Arquitecto  
José Luís Menéndez Ronquillo  
Viceministro del Patrimonio Cultural y Natural  
Su despacho

De la manera más atenta me dirijo a usted con el propósito de presentarle mi informe final de Resultados obtenidos conforme a lo estipulado en el contrato administrativo No. 2-2015, y acuerdo ministerial número 16-2015, correspondiente del 5 de enero al 31 de diciembre de 2015.

Opinión Técnica No. 2-2015/DECORBIC

**ASUNTO:** Propuesta de intervención en el centro cultural Miguel Ángel Asturias, en áreas exteriores dañadas. Propuesta presentada por la Arquitecta Silvia Maribel Pinto Véliz.

Área donde se  
realizó la  
investigación  
arqueológica

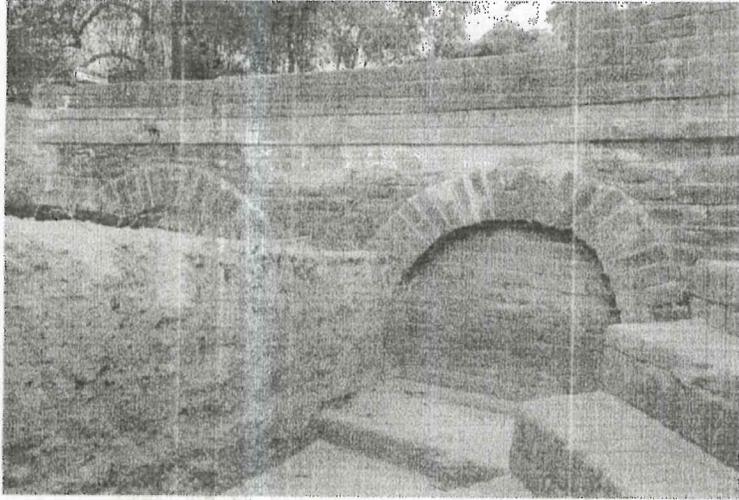
La inspección solicitada se realizó con la finalidad de verificar lo detectado en las excavaciones del proyecto arqueológico, realizado en 20 calle 3-30 zona 10, a requerimiento del Departamento de Monumentos Prehispánicos.

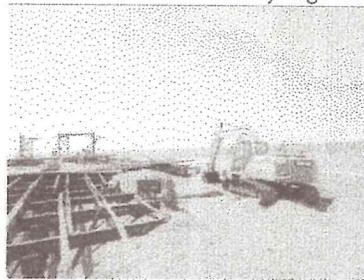
El puente visitado no esta en uso y se encuentra desplomado a orilla del río Samalá lejos de alguna población incluso de la carretera principal. Este mismo se encuentra corroído y algunas piezas separadas de la estructura original. Se ignora al momento cuando sucedió este desplome, es de recalcar que el estado actual puede permitir su saqueo.

En cuanto al traslado solicitado debe considerarse primero, la Ficha de Registro y si esta permite su cambio de sitio; segundo, solicitar opinión a Ferrocarriles de Guatemala debido a la propiedad legal; tercero, considerar metodología de traslado por estado de conservación en que se encuentra; cuarto, conocer donde se dispondrán las piezas trasladadas.

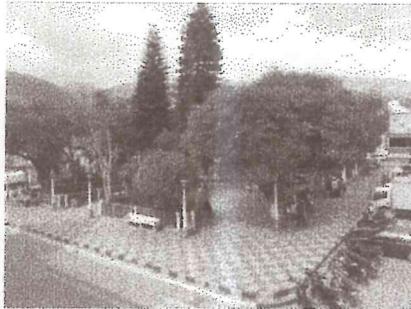
La Casa Parroquial de Chiantla, presenta las mismas causas de deterioro además han aplicado resanes con cemento siendo adobe el sistema constructivo lo que ha causado desprendimiento de material, así como la pintura de aceite debe ser removida y evitar más daños al edificio histórico patrimonial. Es necesario eliminar este tipo de intervenciones y aplicar un material adecuado. La propuesta de intervención debe ser aprobada por DECORBIC.

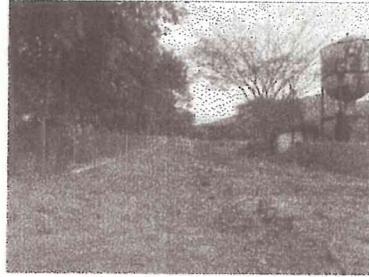
Es de indicar que durante la visita fue notorio que la malla que recientemente fue colocada ya mostrada signos de alteración vandálica por lo que es fácilmente notoria la molestia de personas por la colocación de la misma y la limpieza de vegetación que se llevo a cabo.
